Equipment Rules of Sailing

Implementering av
Equipment
Rules of
Sailing

Oselvar 10 kvm
bermuda og 8 kvm
spri klassene

Fokkene

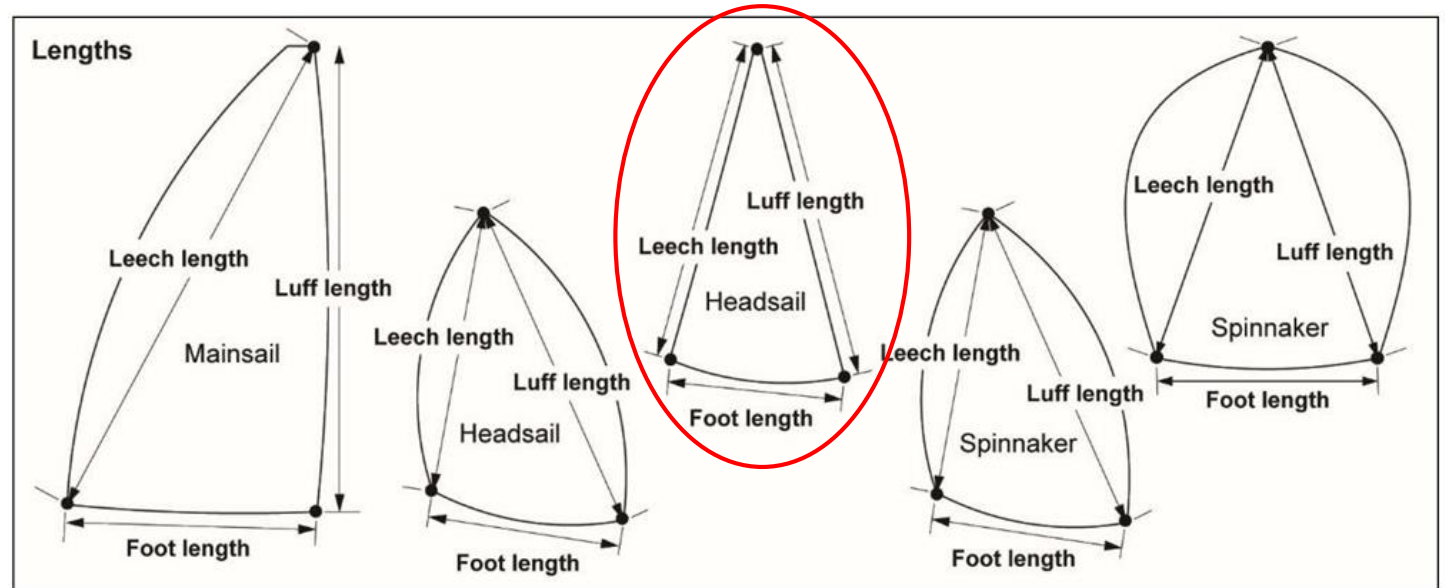
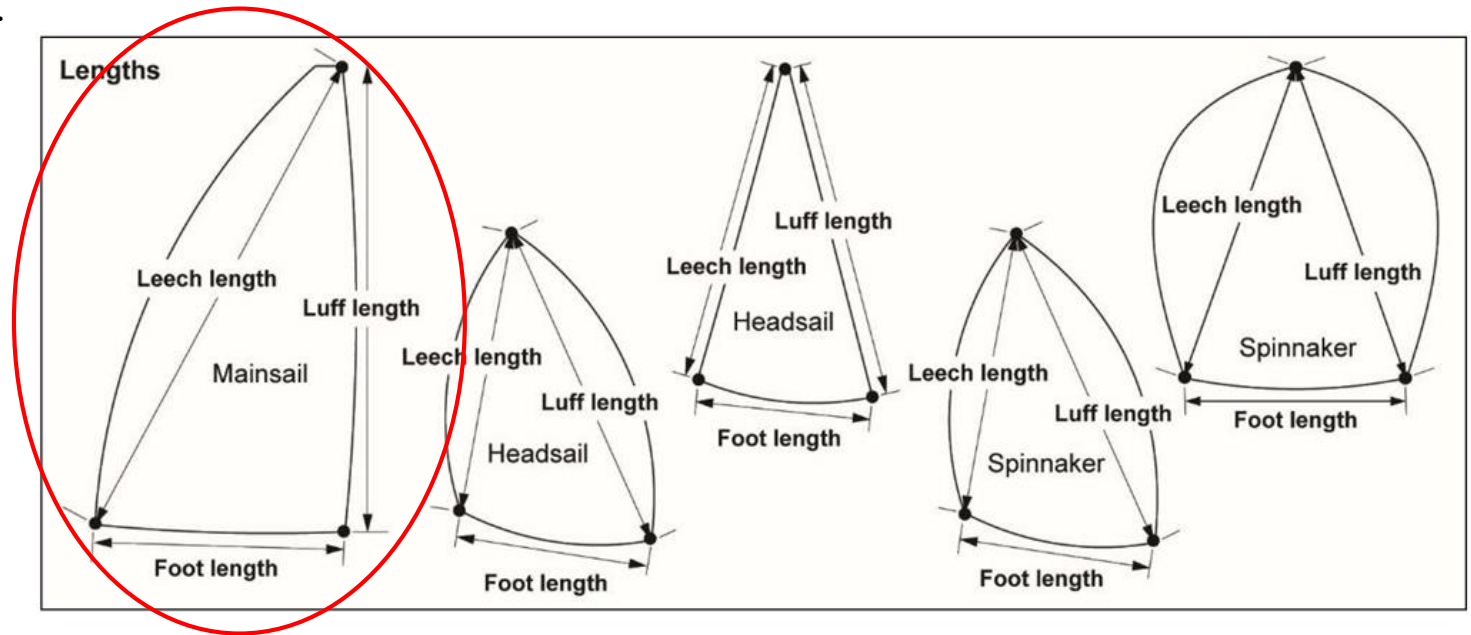
Forlik; max 3,50m?

Bredde (Luff perpendikulær) max 1,58m?

Bredde ved øvre spile max ?

Bredde ved nedre spile max ?

Topp bredde max 4cm?

2 spiler hvor spileposens innvendige lengde max 43cm.

Spileposenes plassering skal dele akterliket i 3 like lengder.

Fokkene skal ha en wire eller line som skal holde masta fra å falle bakover.

Storseil Bermuda

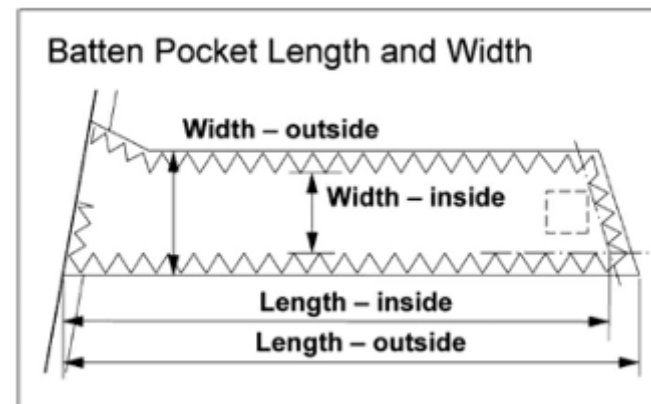
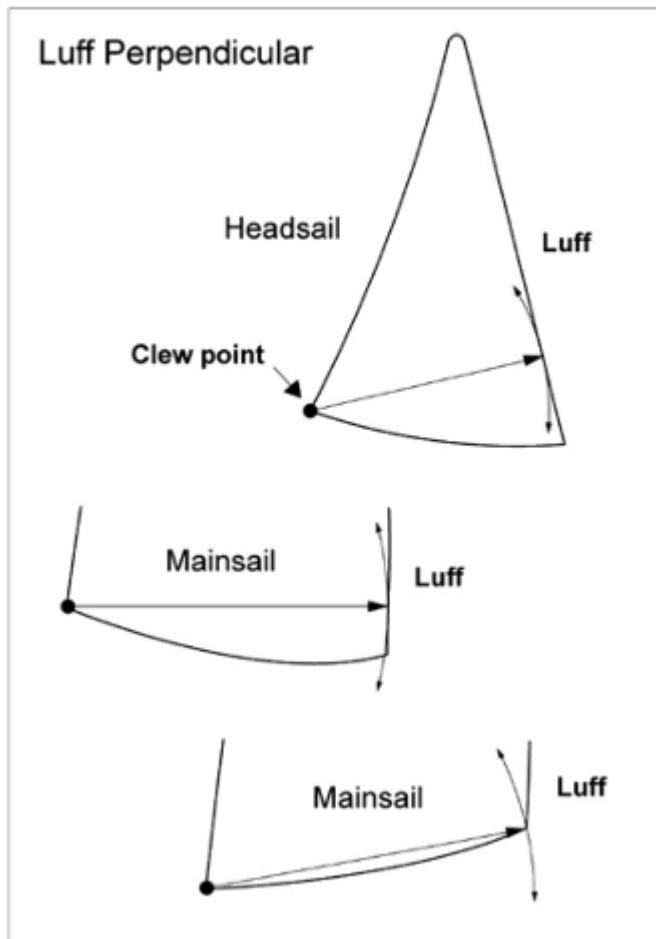
Forlik max ?

Akterlik max ?

Underliket max ?

Topp bredde max 12cm?

Bredde ved øvre spile max ?

Bredde ved neste øverste spile max ?

4 spiler er tillatt, den øverste kan være gjennomgående, de 3 nedre skal ha spilepose innvendige lengde max 43cm? Spileposenes plassering skal dele akterliket i 5 like lengder.

Flyndre i toppen er lov.

Storseil spri

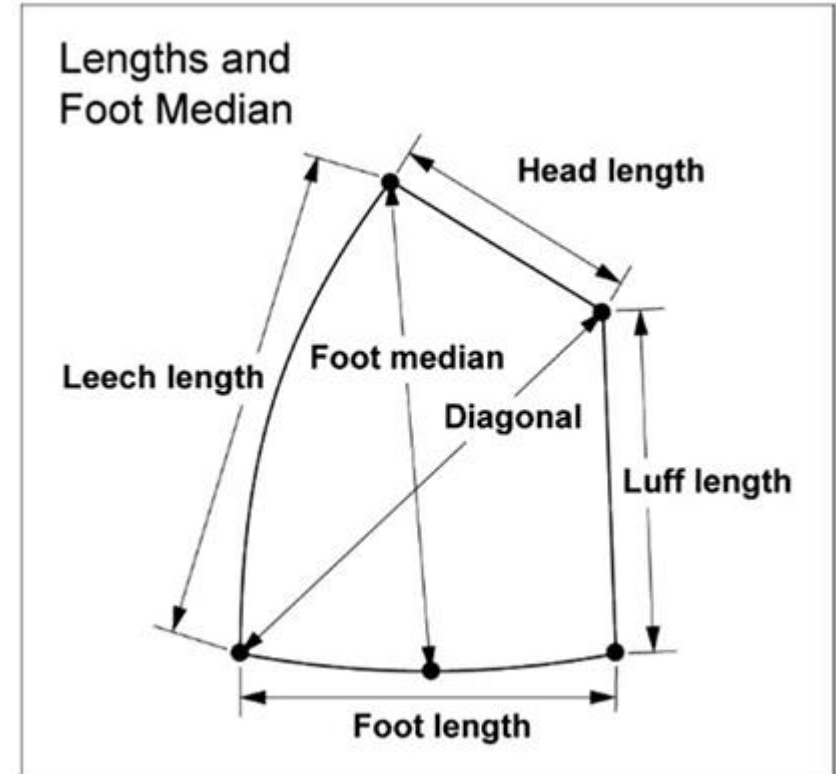
Forlik max 3,05m?

Akterlik max 4,15m?

Underliket max 1,93m?

Topp lengde max 1,50m?

Diagonal 3,80m +/- 5cm

Bredde ved øvre spile max ?

Bredde ved nedre spile max ?

2 spiler hvor spileposens innvendige lengde max 43cm?? Spileposenes plassering skal dele akterliket i 3 like lengder.
